Forslag til endringer av naustområda i kommuneplan (KPA) 2017-2029 og vurdering av nye innspel til naustområde i KPA 2026-2038

Det som er skrive med raud tekst er endringar som er gjort etter høyringa av KPA.

KPA 2017-2029: N16 – Gardavika - ny kommuneplan N18 - B, Gardavika

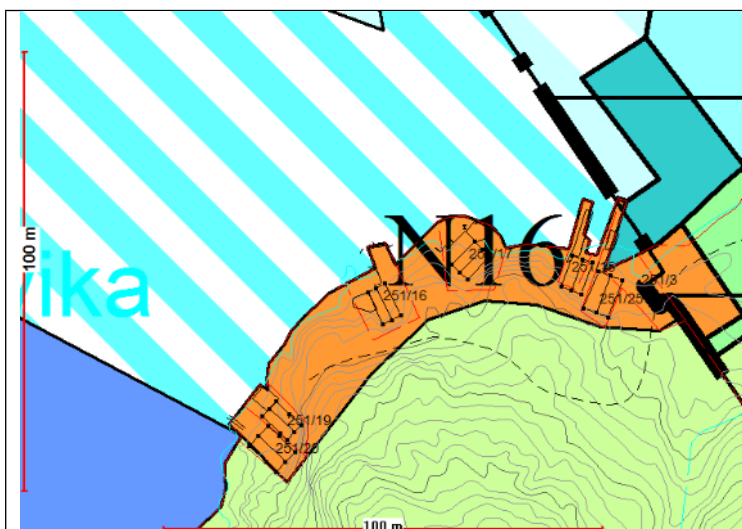
Innanfor naustområdet er det to eigedomar som ikkje er bebyggt, eigedom i nord + hovudbruket, men gjeldande KPA opnar berre for eit naust til! Me tilrår endring til to nye (på eksisterande tomter), men ikkje areal i sjø!

KPA 2017-2029: N17 – Smedsvik – ny kommuneplan 2026-2038 N19 - B, Smedsvik

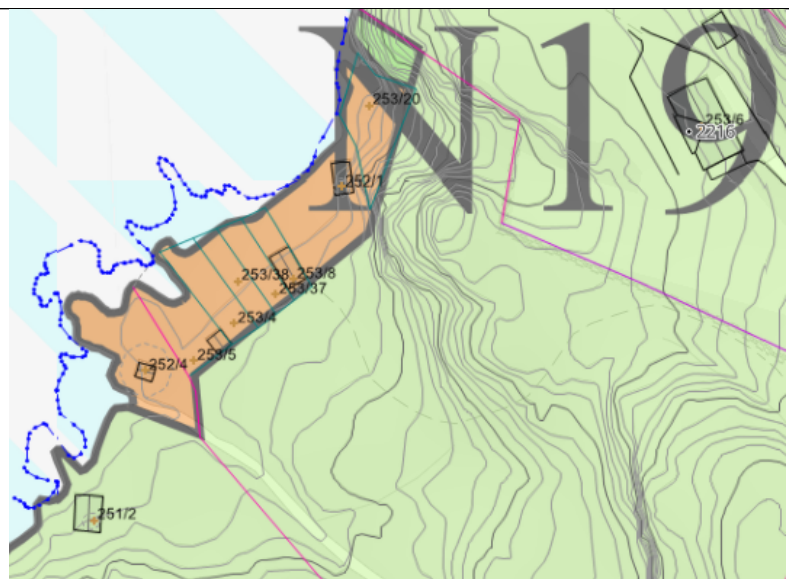
8 eigedomar innanfor området, men gjeldande KPA opnar berre for 3 nye naust – Me tilrår å redusere areal i nord, men opne for 4 nye naust (eigedomar som ikkje er bebyggt i dag) med plankrav, men ikkje areal i sjø.

KPA 2017-2029: N19 – Utbjoavågen 2 – revidert kommuneplan N21 - B, Utbjoavågen

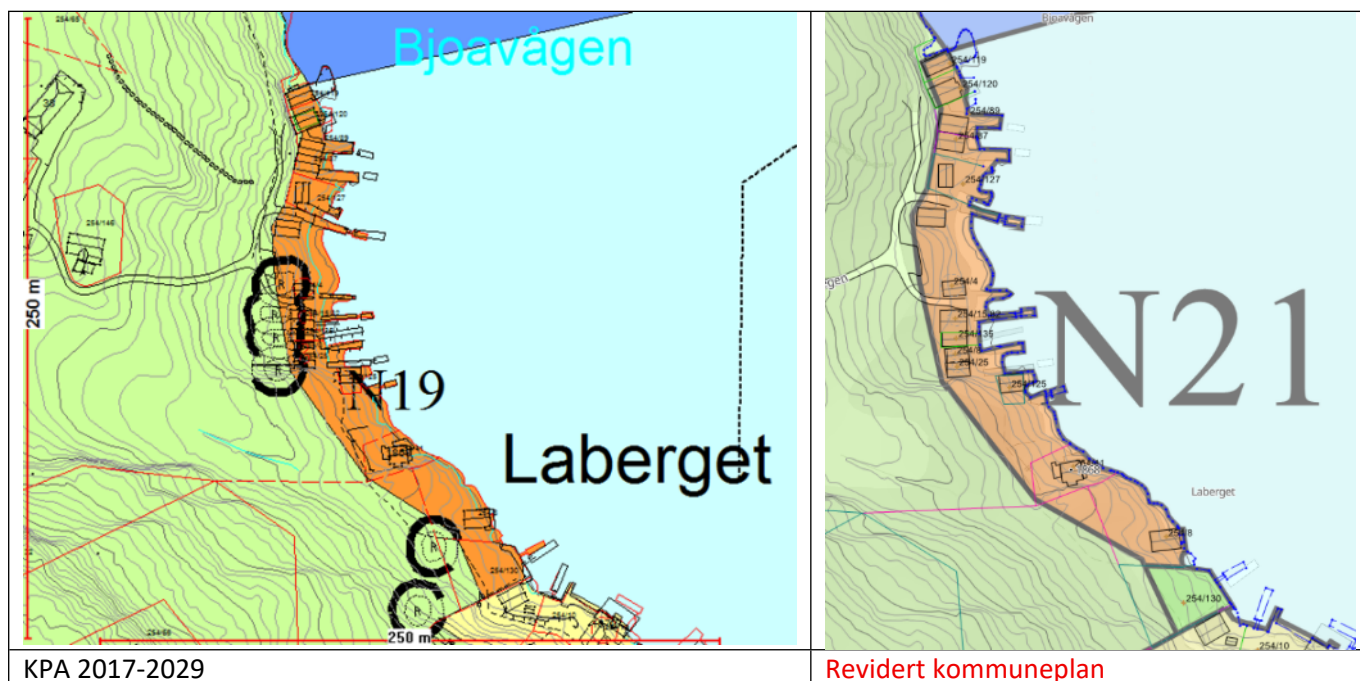
Ta areal i sør, eiedom 254/130, ut av naustformålet, elles er området fullt!

Steinslandsberget (unnummerert då dette naustområdet er regulert i eldre reguleringsplan for Utbjoa industri)

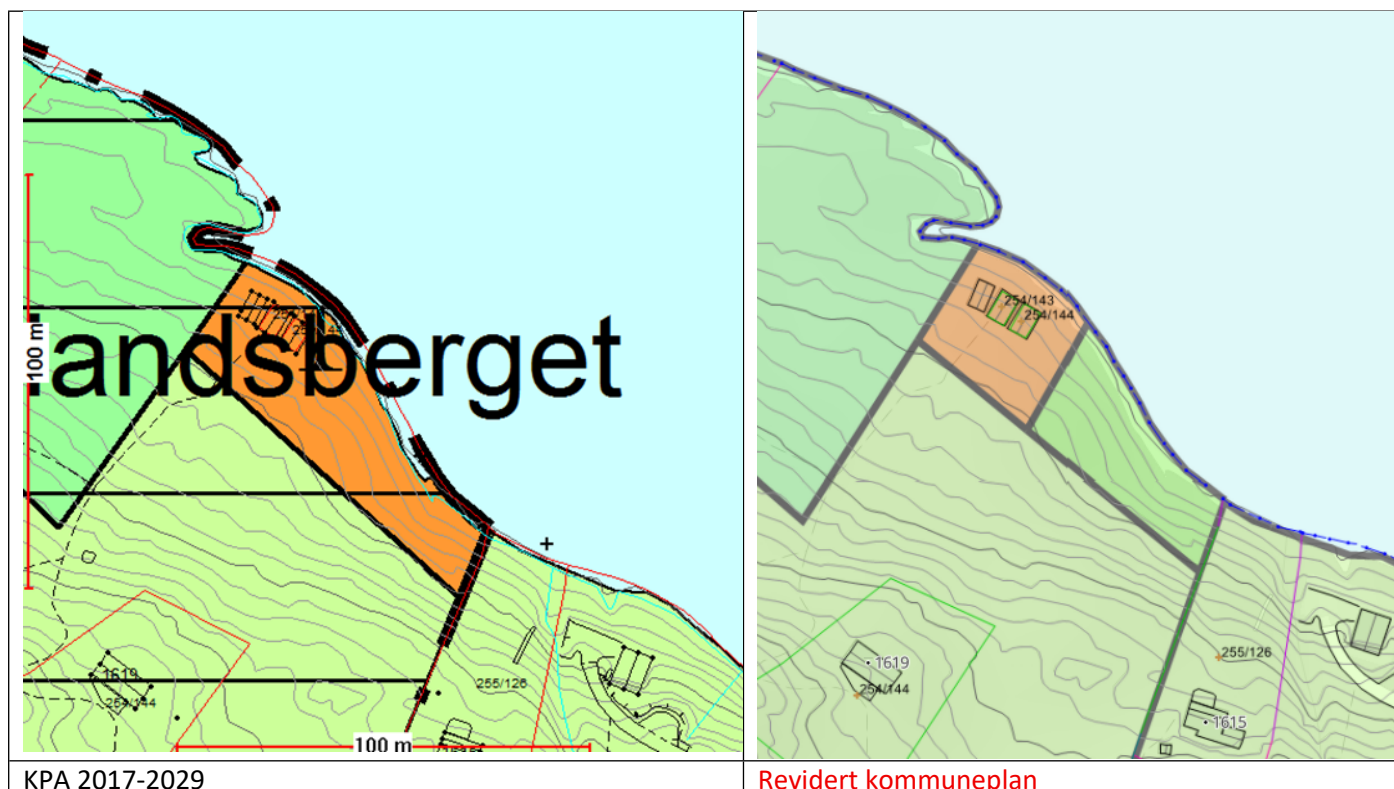
Ta ut arealet i søraust av omsyn til strandsoneverdiar og landskap (fine, flate svaberg), det er heller ingen tilkomstveg i området. Eigedomane som har naust, ligg ovanfor og har gangtilkomst ned til nausta. Me foreslo å ta inn eit areal for 1 nytt naust på eiedom 255/126 ved eit eksisterande båtopptrekk (etter innspel). Denne nausttomta var tenkt å berre ha gangtilkomst. **Endring etter høyring: Forslaget med eit nytt naust blei møtt med motsegn av Statsforvaltaren og er tatt ut av planforslaget.**

KPA 2017-2029: N24 – Apalvik 1 – revidert kommuneplan N29 - B, Apalvik

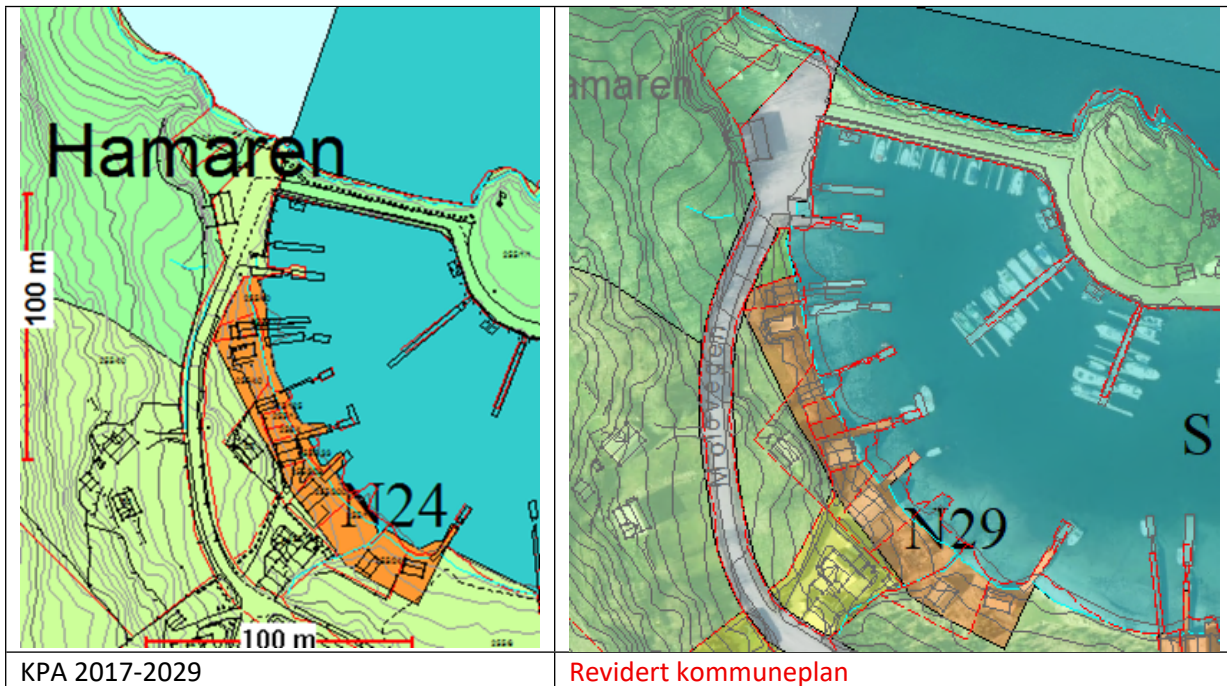
Gjeldande KPA: 5 nye naust. 11 eigedomar der 7 allereie er bygd på. Tiltrå å redusere til 3 nye naust og kappe heilt i nord (denne eigedomen har likevel nok areal igjen innanfor formålet). Plankrav. Dette naustområdet ligg innanfor Bjoa båthamn og ei høg utnytting synest fornuftig.

KPA 2017-2029: N25 – Apalvik 2 – revidert kommuneplan N30 - B, Apalvik

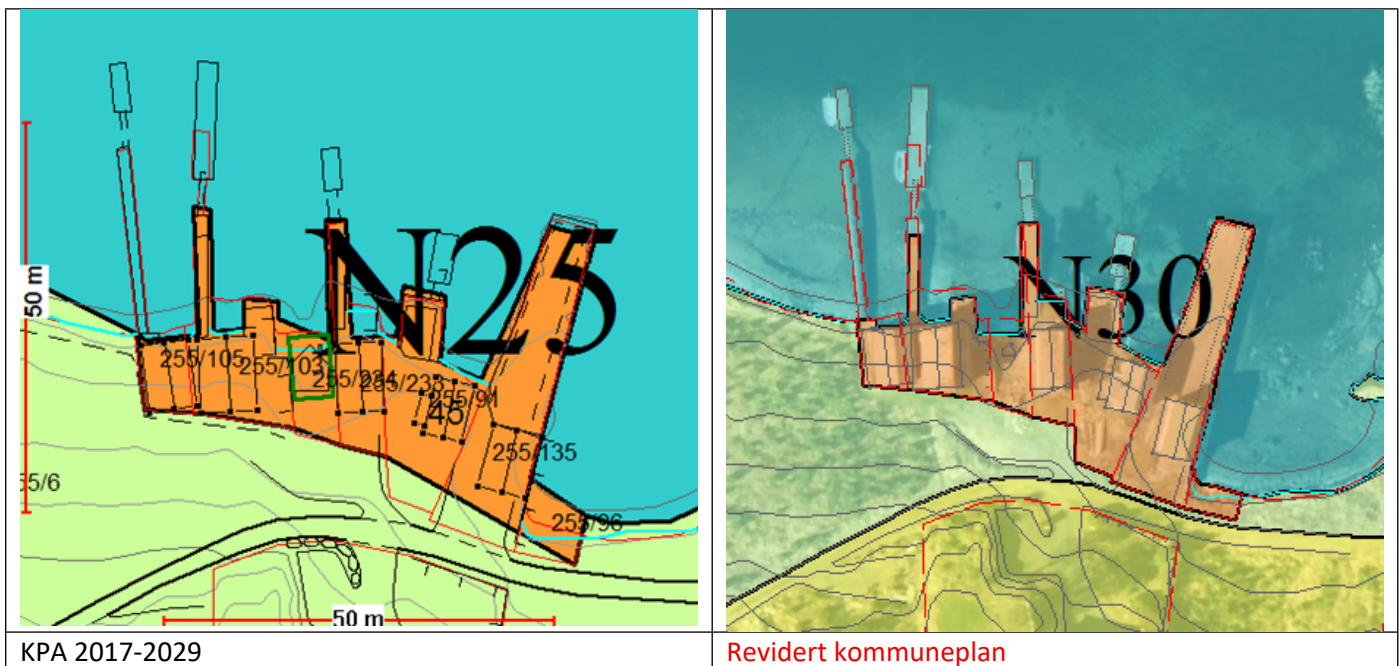
Gjeldande KPA: 0 nye naust. Det er ikkje plass til fleire! Justere arealformålet i sør – følge eigedomsgrenser.

KPA 2017-2029: N28 - Grunnvåg – revidert kommuneplan N35 – B, Grunnvåg

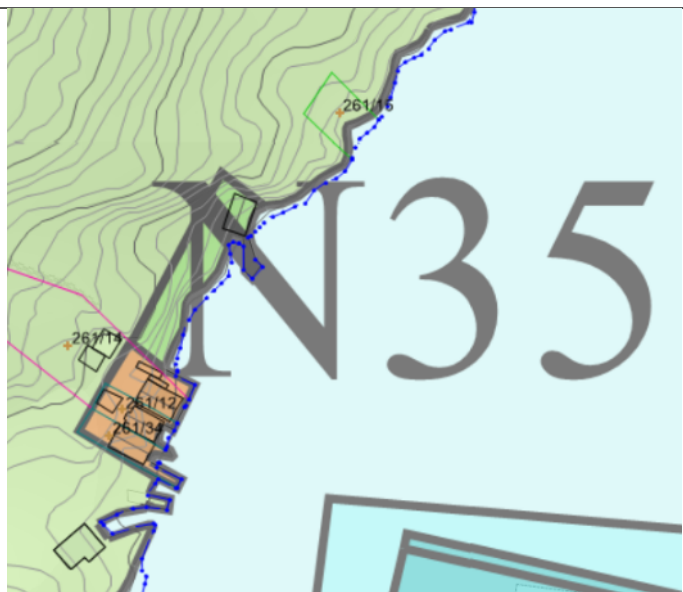
Gjeldande KPA: 0 nye naust. Det er vanskeleg tilkomst til området. Området er svært bratt og det vil krevje mykje sprenging av berg for å realisere. Foreslo å kutte i midten, men ta inn 261/15 (etter grunneigarinnspel) som allereie er ei fråskilt tomt N34. I sum blir det mindre landskapsinngrep. Føresetnad at nytt naust berre får gangtilkomst.

Endring etter høyring: Statsforvaltaren hadde motsegn til nytt naustområde på eigedom 261/15. Arealformålet er tatt ut av planforslaget.

KPA 2017-2029: N29 – Hauge/Ekeberg – revidert kommuneplan N36 og N37 - B, Hauge/Ekeberg

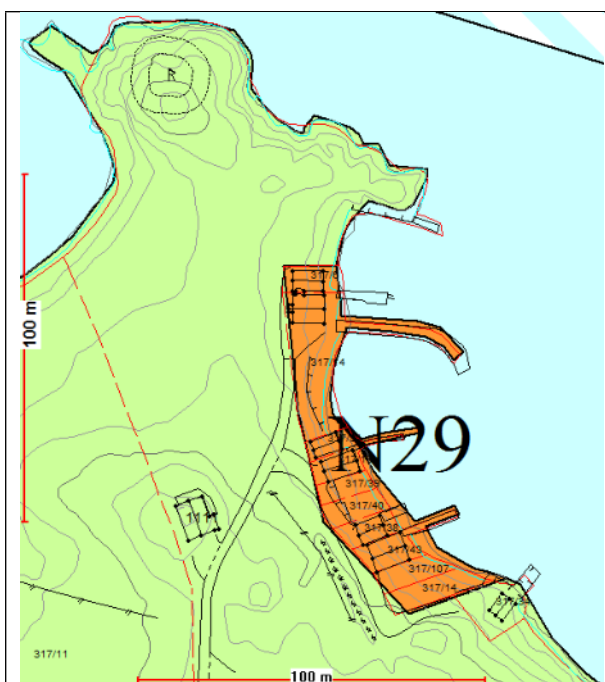
Tilrår å dele opp med omsyn til badestrand og dyrka mark og innlemme eksisterande naust i sør aust (innspel frå Askil Eitheim), uendra tal nye naust (N36 er fullt og N37 kan bygge inntil 4 nye med plankrav).

KPA 2017-2029: N 30 – Hatlevik – revidert kommuneplan N38 og N39 - B, Hatlevik

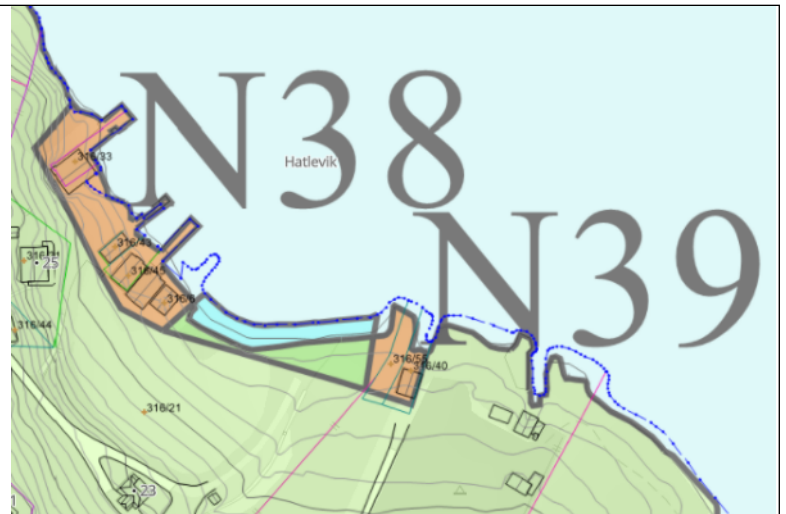
Gjeldande KPA: 4 nye. Same problemstilling som N 29; strand, dyrka mark, tilrår å dele opp slik at stranda ikkje blir utbygd. Plass til eit naust i nordvest (N38) og 1 på frådelt tomt i søraust (N39), ikkje areal i sjø.

KPA 2017-2029: N33 Vaka 2 – revidert kommuneplan N41 - ØV, Vaka

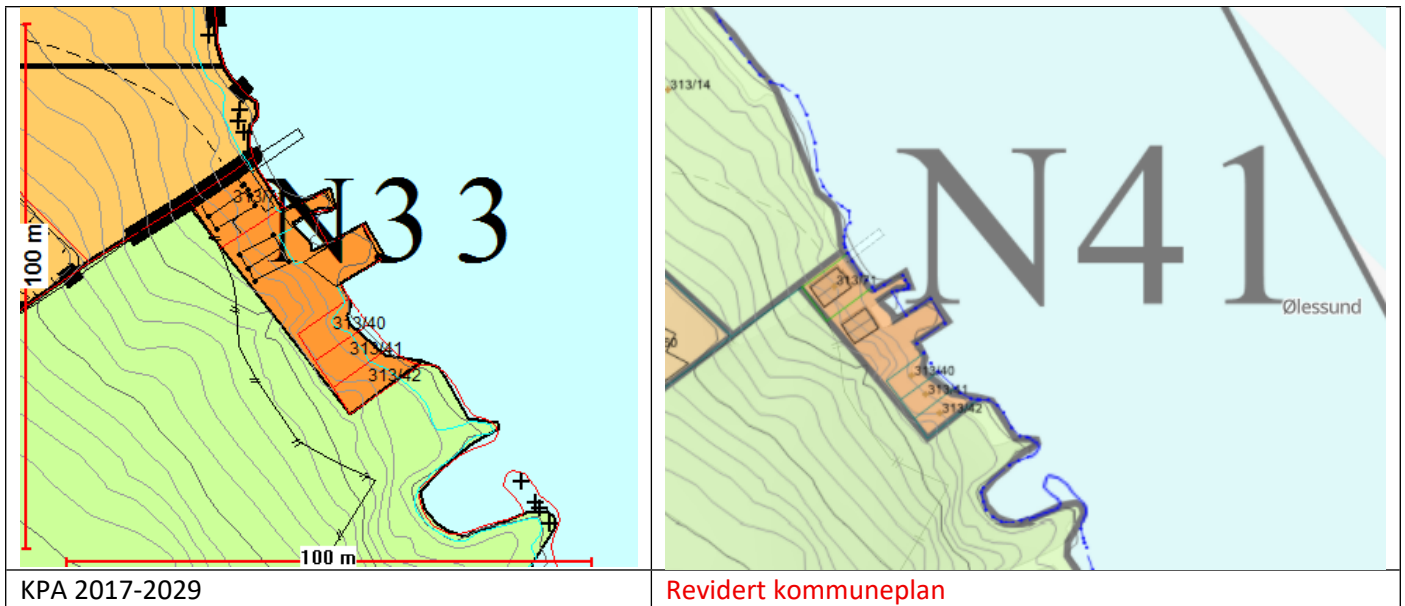
Gjeldande KPA 3 nye naust. Uendra, det er 3 allereie frådelte tomter

KPA 2017-2029: N34 – Kåta - revidert kommuneplan N42 - ØV, Kåta

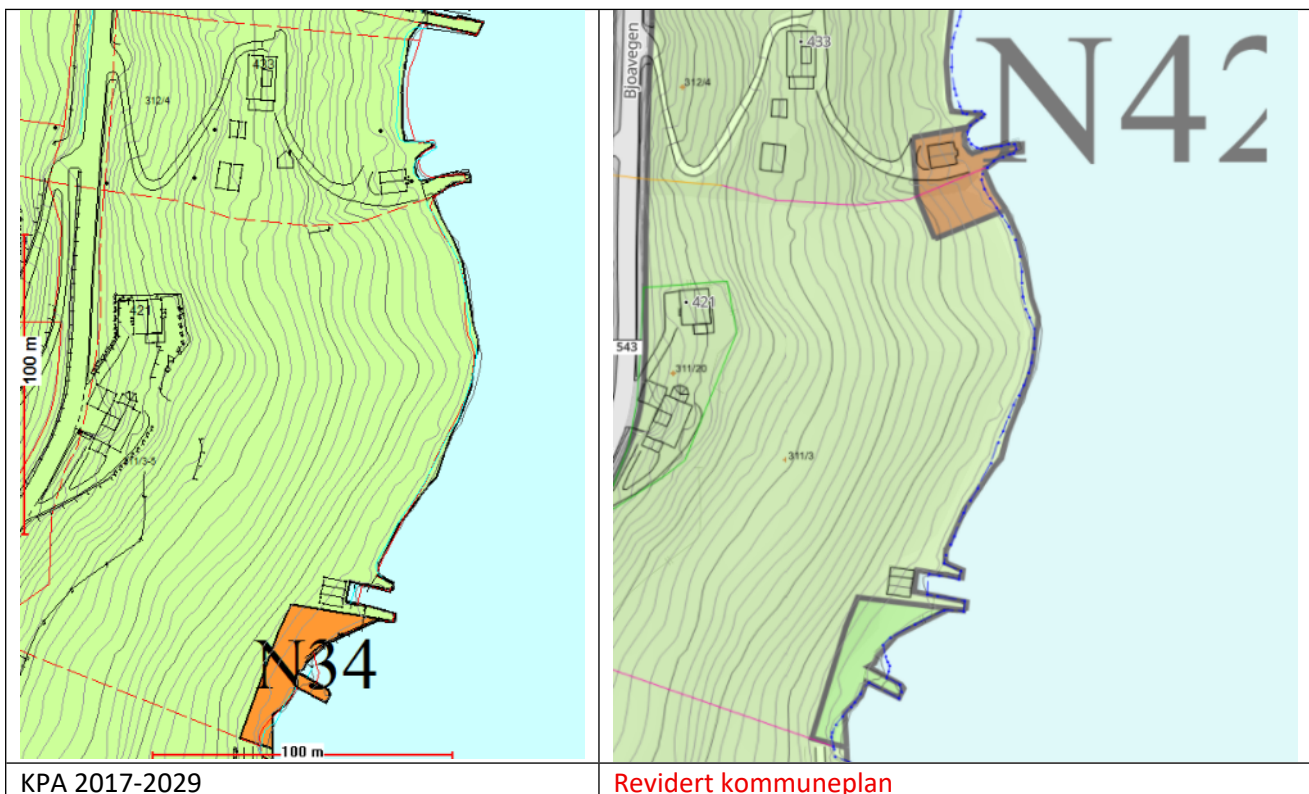
Grunneigar ønskjer å flytte naustområdet til naboegedom som er kjøpt opp, og redusere til 2 naust. Det er ein eksisterande veg som kan nyttast. Dette blir ei betre løysing i høve til landbruksinteresser og det minskar inngrep i strandsona.

KPA 2017-2029: N 36 – Ørland – revidert kommuneplan N44 og N45 - ØV, Ørland

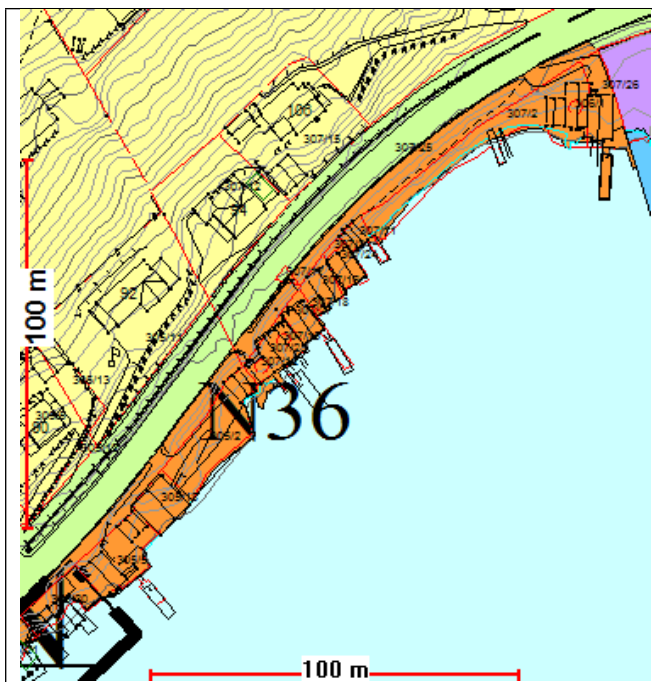
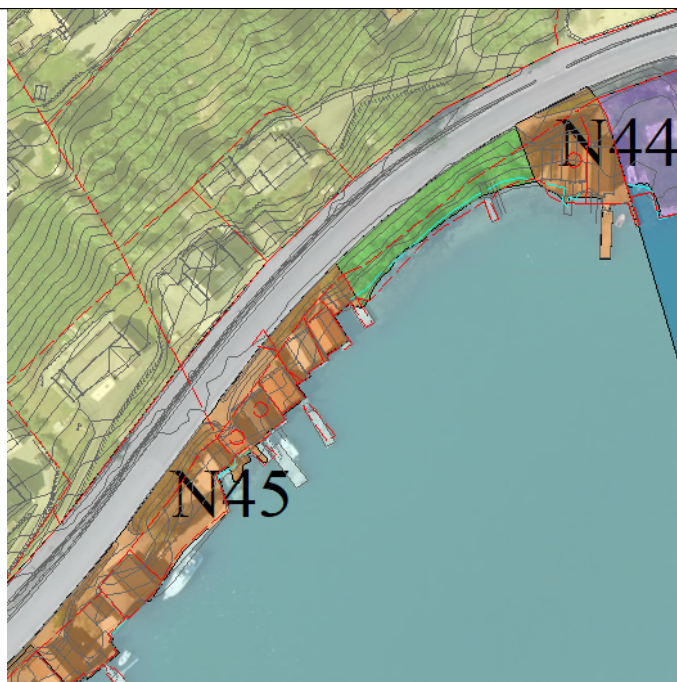
Tilrår å ta ut deler av området. Ikkje ønskeleg med for store naustområde, dessutan er noko areal for smalt til å bygge på, dele arealet opp; i nord (N44): 0 nye naust, sør (N45): 2 nye på eigedom 305/2 (elles utbygd).

KPA 2017-2029: N 37 – Ura - revidert kommuneplan N46 og N47 - ØV, Ura

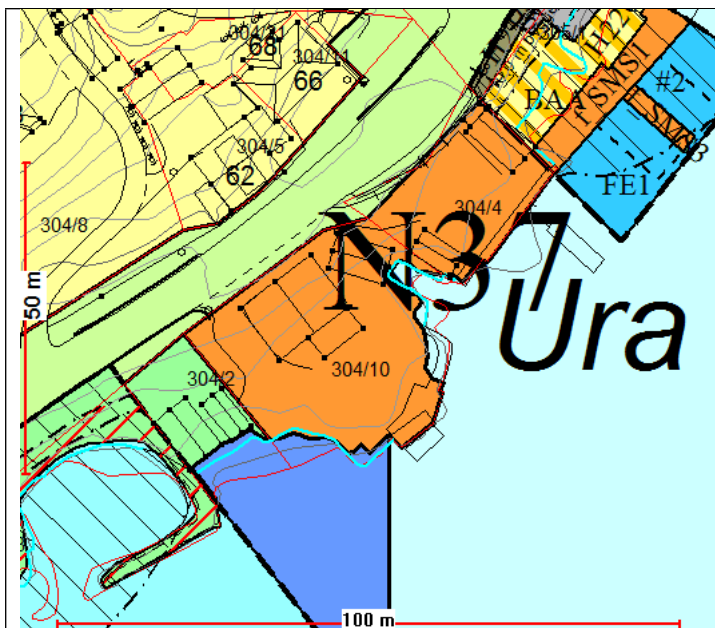
Tilrår uendra med tanke på plankrav (N47), men innlemme 304/2 (gardsnaust). Den del som utgjør N46 er fullt utbygd!

KPA 2017-2029: N 38 – Kvassanes

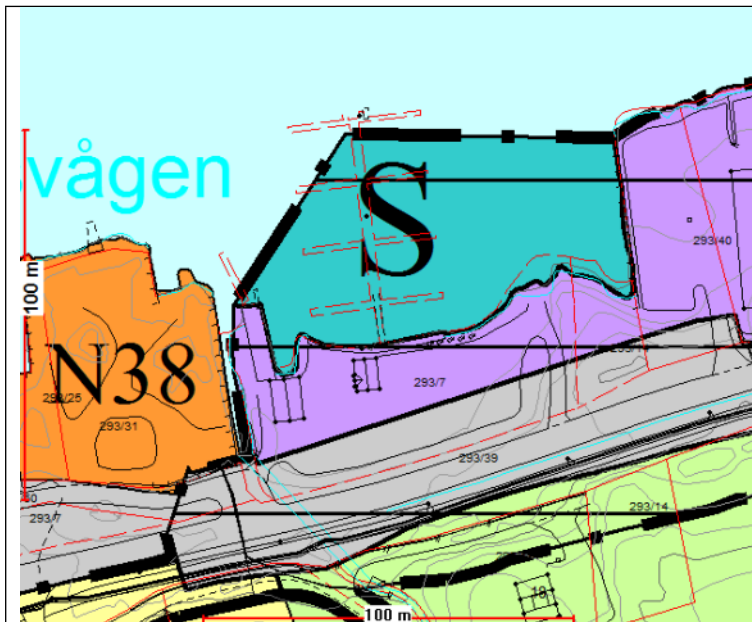
Arealet inngår nå i områdeplan for Ølensvåg (er derfor ikkje å finne i nummerlista i revidert kommuneplan).

KPA 2017-2029: N39 – Roa 1 – revidert kommuneplan N49 - Ø, Roa

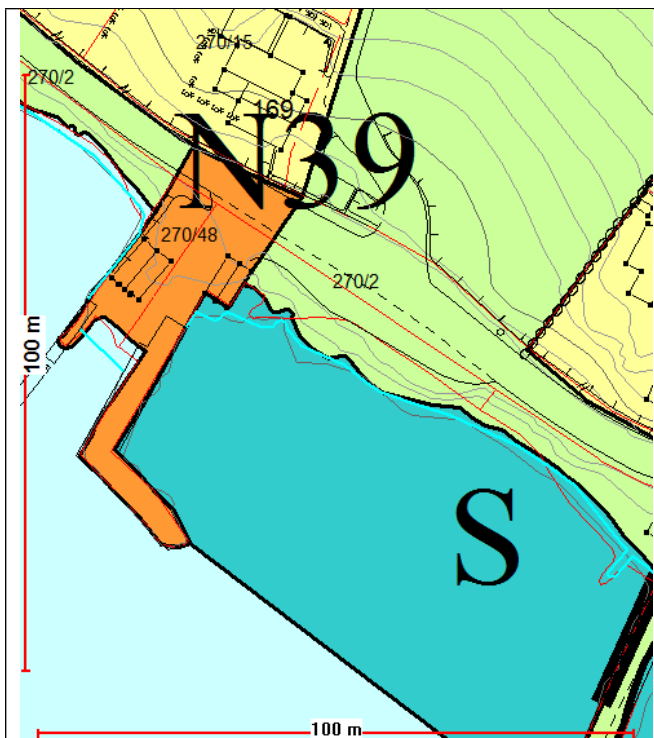
Tilråd å opne for 3 nye naust søraust for N39, om lag 20 m. Behov for litt areal i sjø for å få plass mellom fylkesvegen og sjøen, men må elles nytte eksisterande utfylling/brygge.

KPA 2017-2029: N 41 – Roa 3 – revidert kommuneplan N51 - Ø, Roa

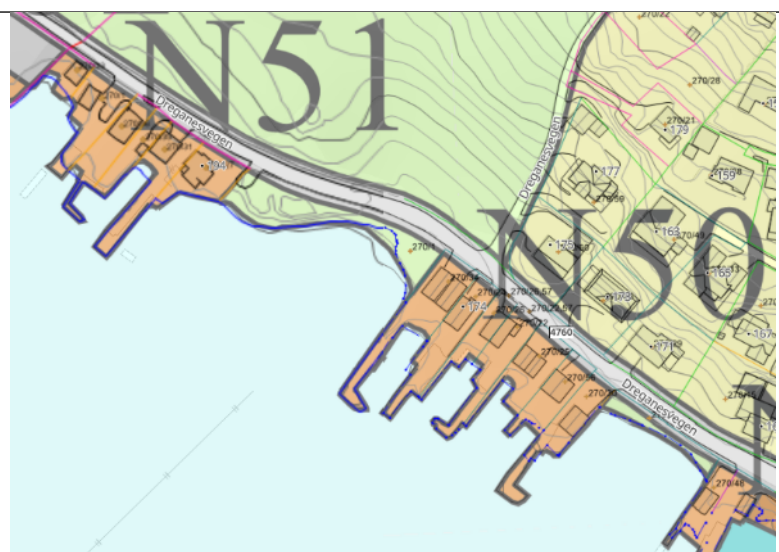
Gjeldande KPA: plankrav. Dette området er fullt, tilråd 0 nye naust
